大間原子力発電所
地下構造の評価について
(コメント回答 その2)
(補足説明資料)

2020年12月18日
電源開発株式会社

・本資料では、地下構造の評価に係る下表の指摘事項について回答する。

浅部構造の影響確認(プラント南北方向X-X'断面位置, T.P.-7.5m, 入射角 0° 南北方向に振動)

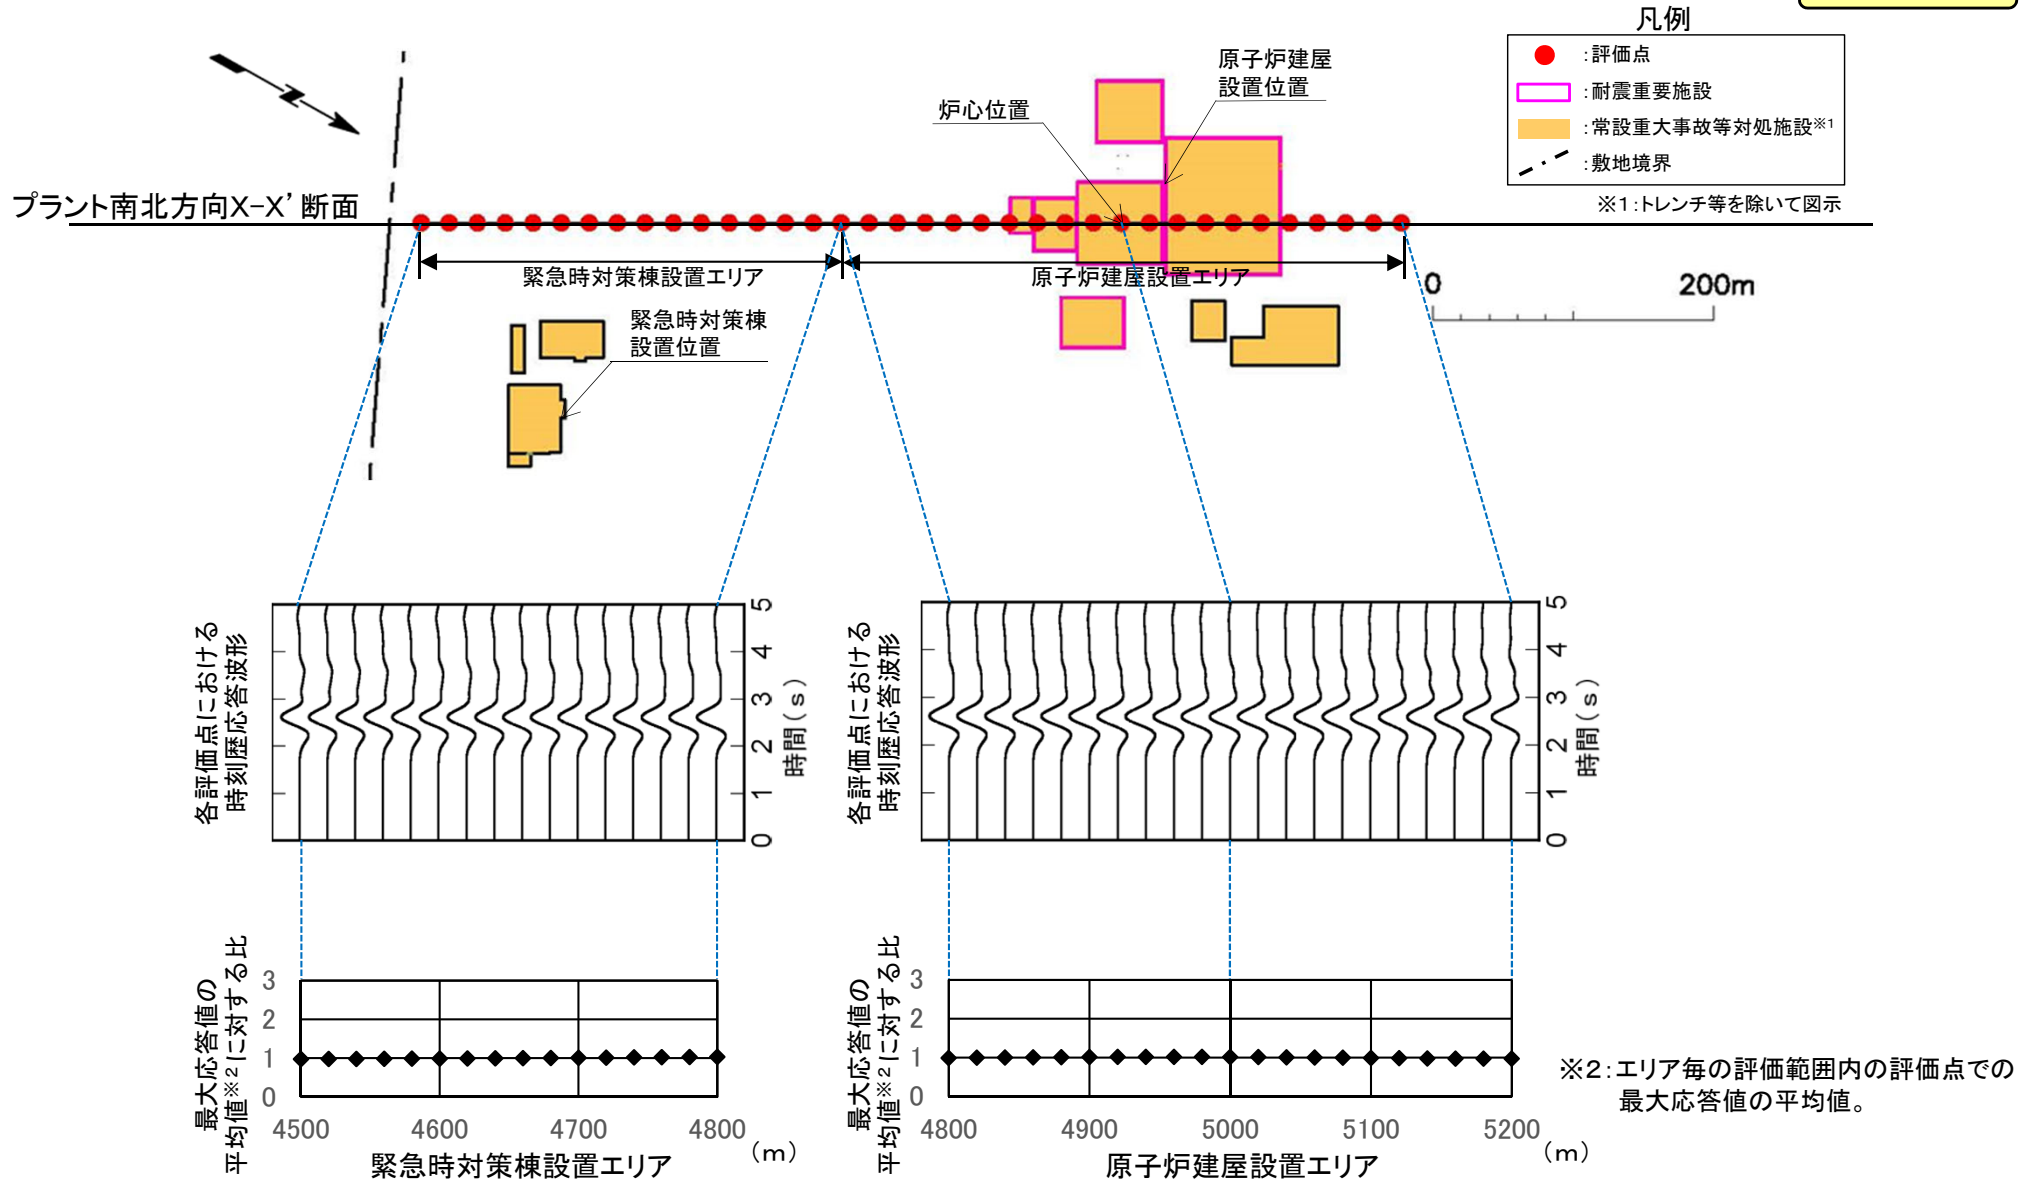
コメントNo.S3-11

- P.2-59～P.2-70に示すとおり, 原子炉建屋設置エリア及び緊急時対策棟設置エリアともに, 原子炉建屋の支持地盤に近い位置(T.P.-7.5m)における各評価点の最大応答値は, 安定している。

浅部構造の影響確認(プラント南北方向X-X'断面位置, T.P.-7.5m, 入射角 0° 東西方向に振動)

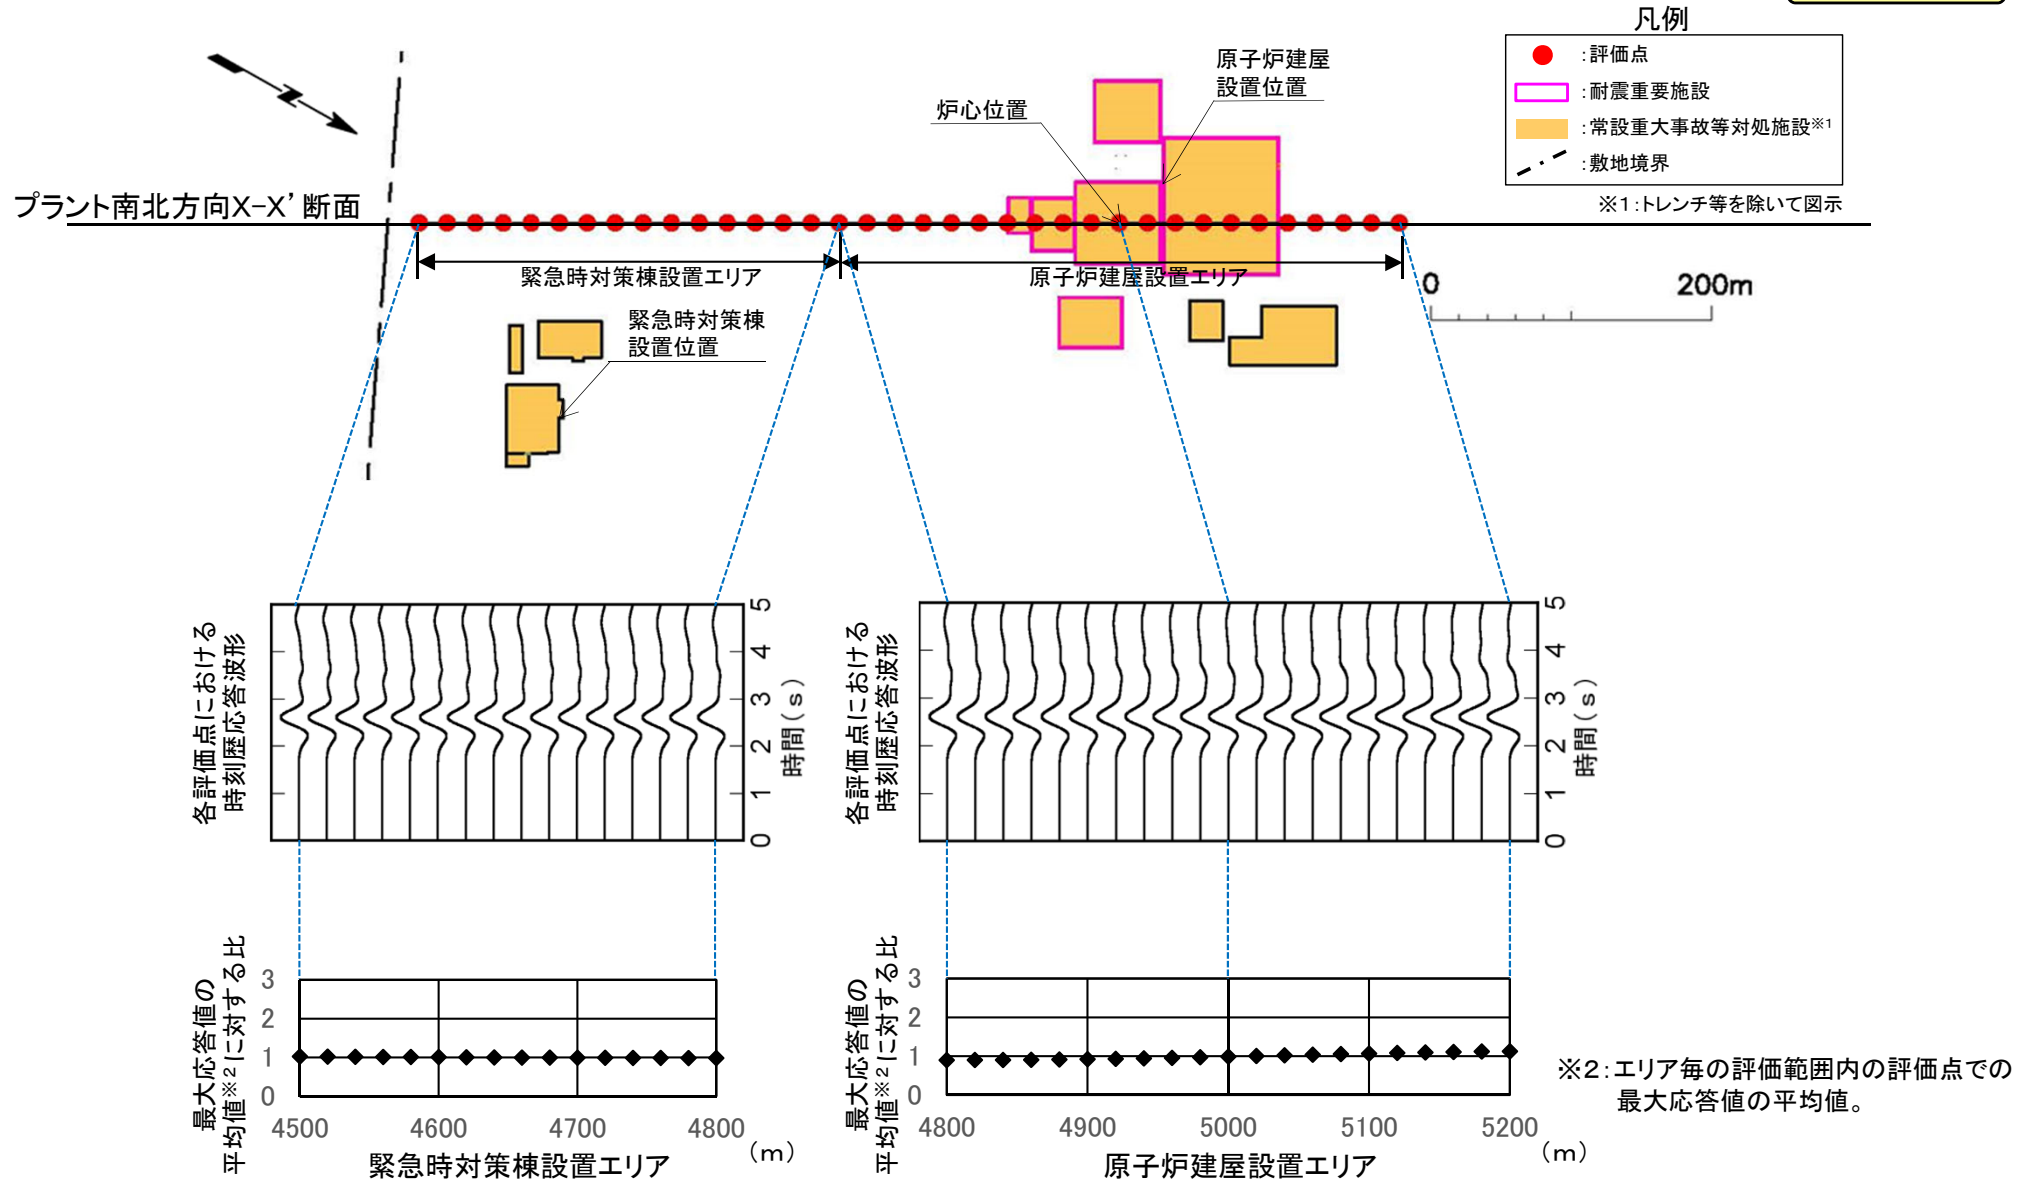
コメントNo.S3-11

領域1における周期特性の確認

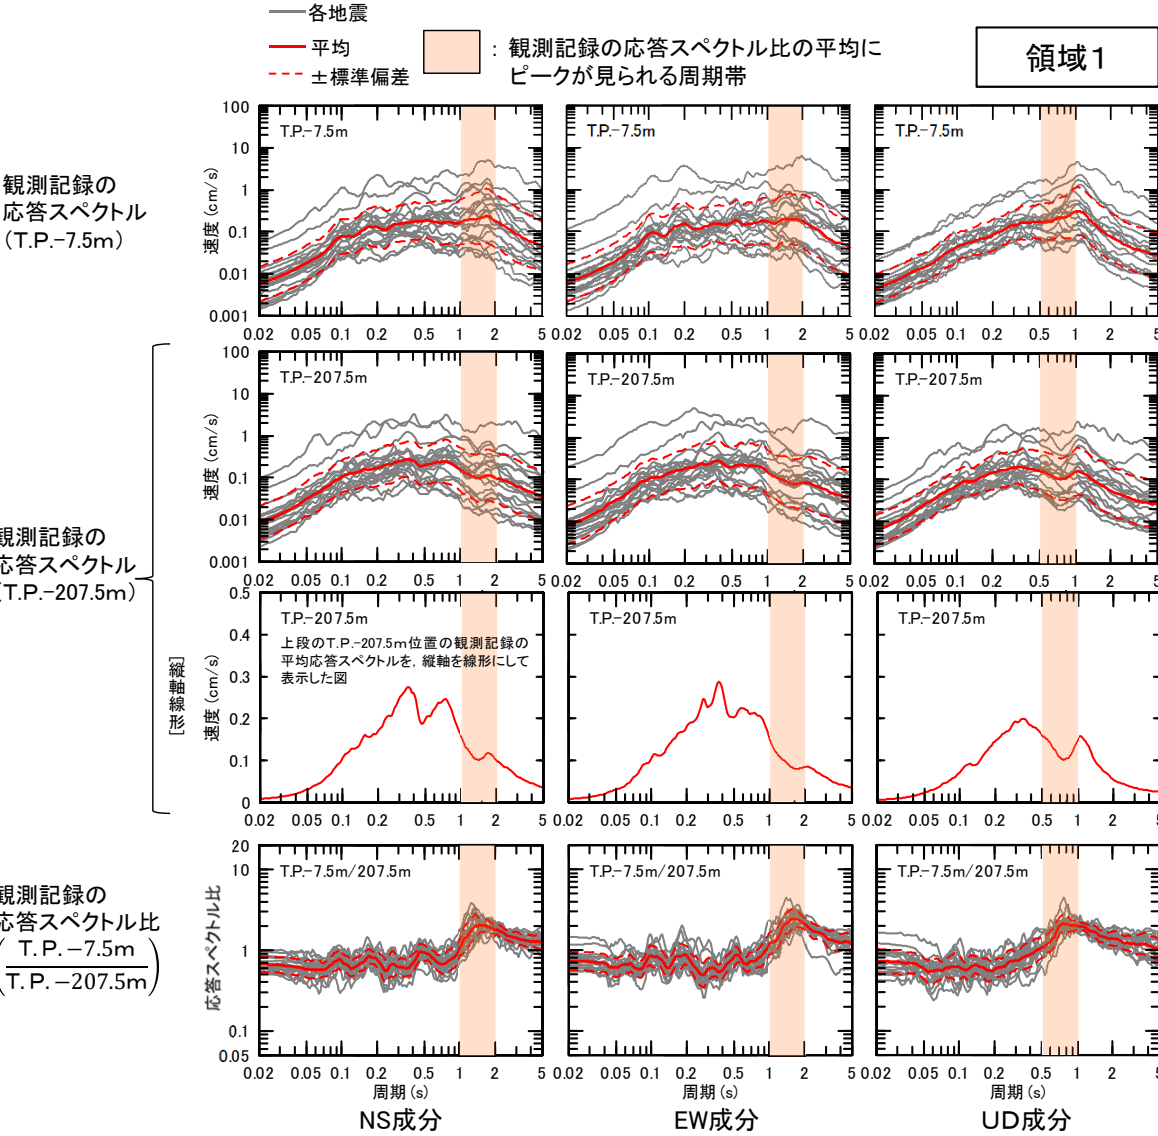
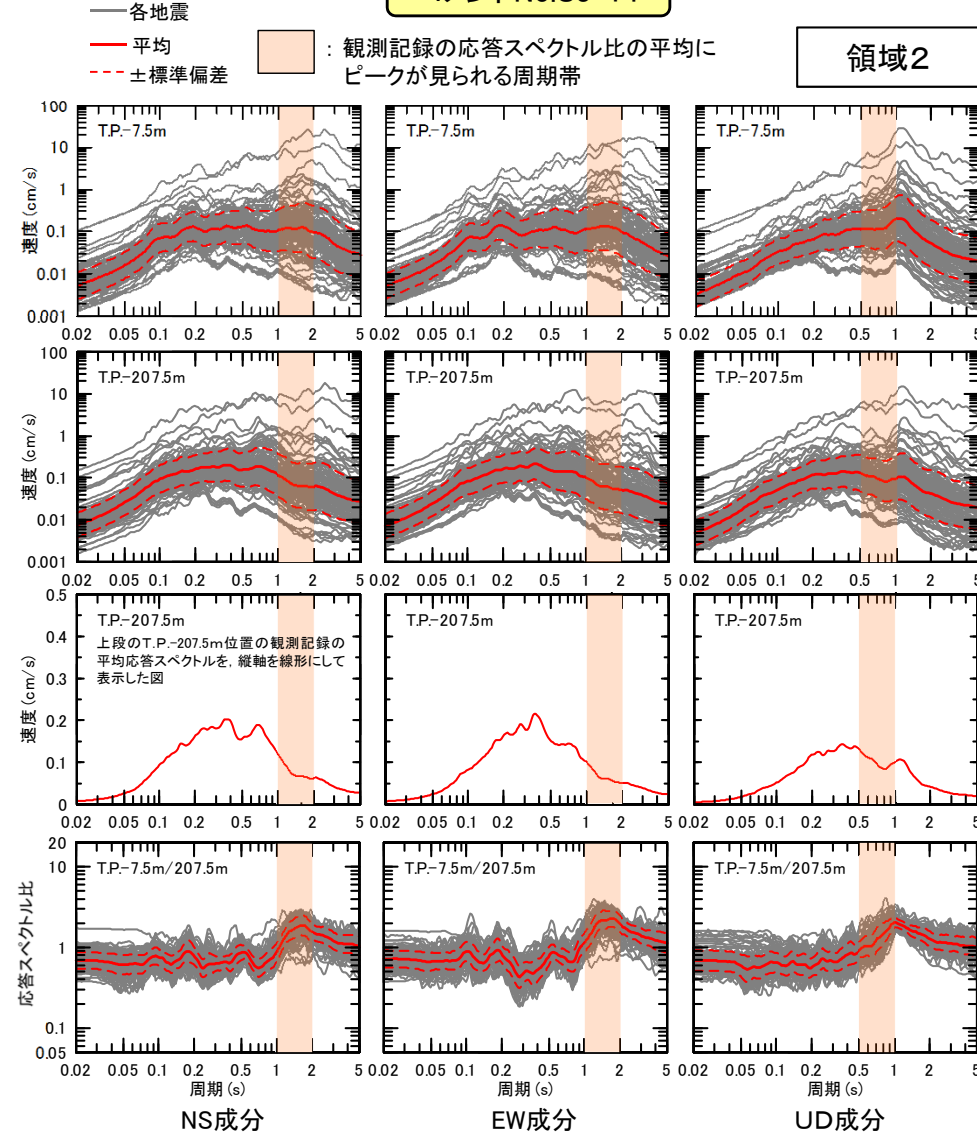
コメントNo.S3-14

- 応答スペクトル比(T.P.-7.5m/T.P.-207.5m)において、水平動の周期約1秒～約2秒、鉛直動の周期約0.5秒～約1秒にピークが見られ、同周期帯にT.P.-207.5m位置の観測記録の応答スペクトルの谷が見られる。

領域3における周期特性の確認

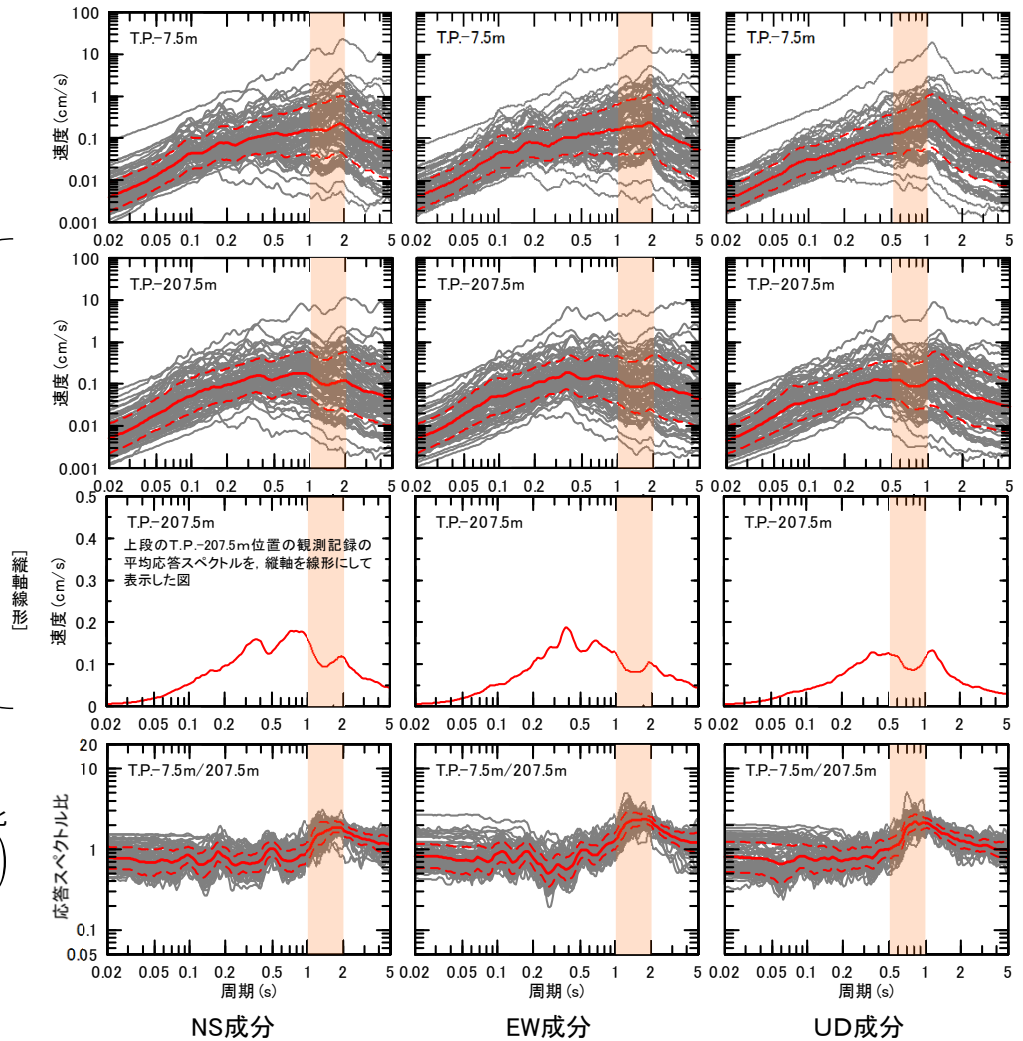
コメントNo.S3-14

- 応答スペクトル比(T.P.-7.5m/T.P.-207.5m)において、水平動の周期約1秒～約2秒、鉛直動の周期約0.5秒～約1秒にピークが見られ、同周期帯でT.P.-207.5m位置の観測記録の応答スペクトルの谷が見られる。

領域5における周期特性の確認

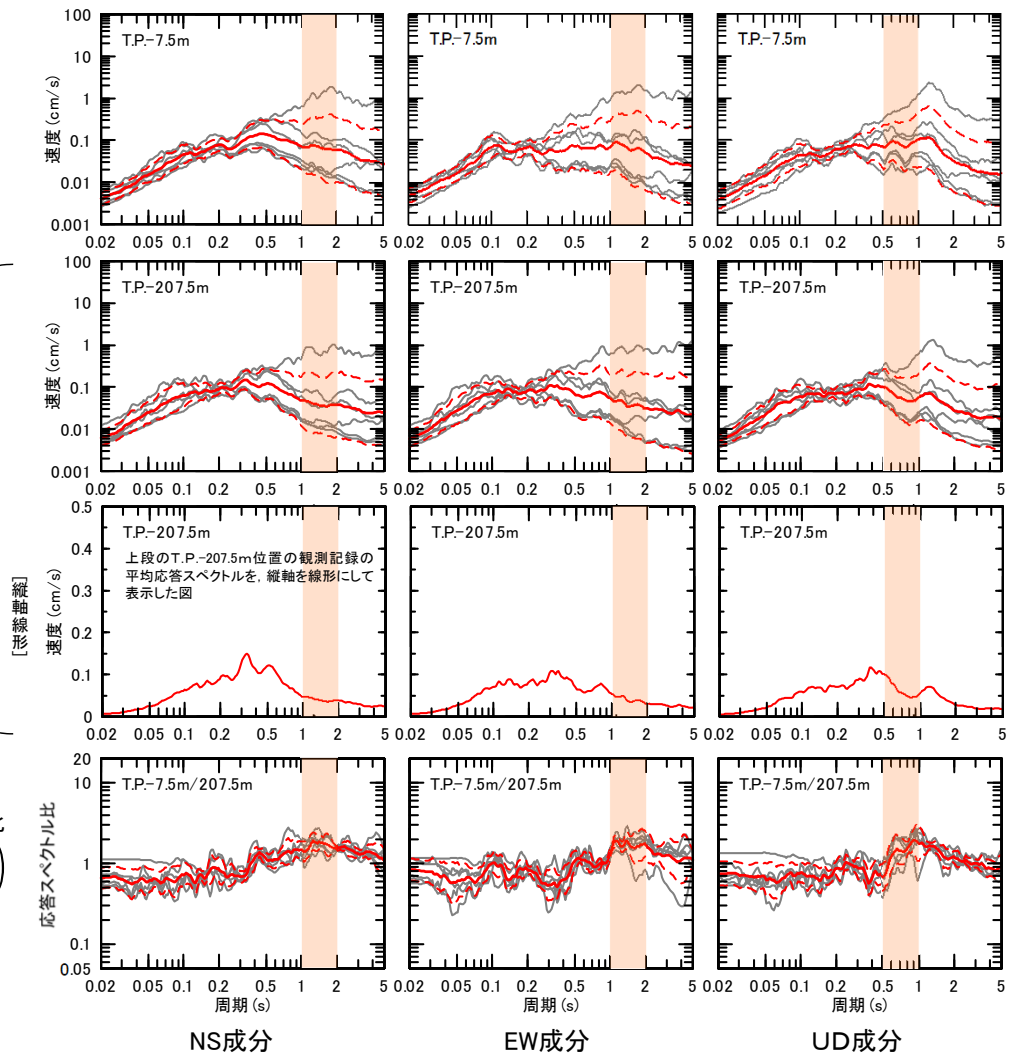
コメントNo.S3-14

- 領域5及び領域6については、観測記録が少なく、T.P.-207.5m位置の観測記録の応答スペクトルの谷の位置は必ずしも明瞭ではない。
- 応答スペクトル比(T.P.-7.5m/T.P.-207.5m)の傾向は、領域1~4とおおむね同様である。
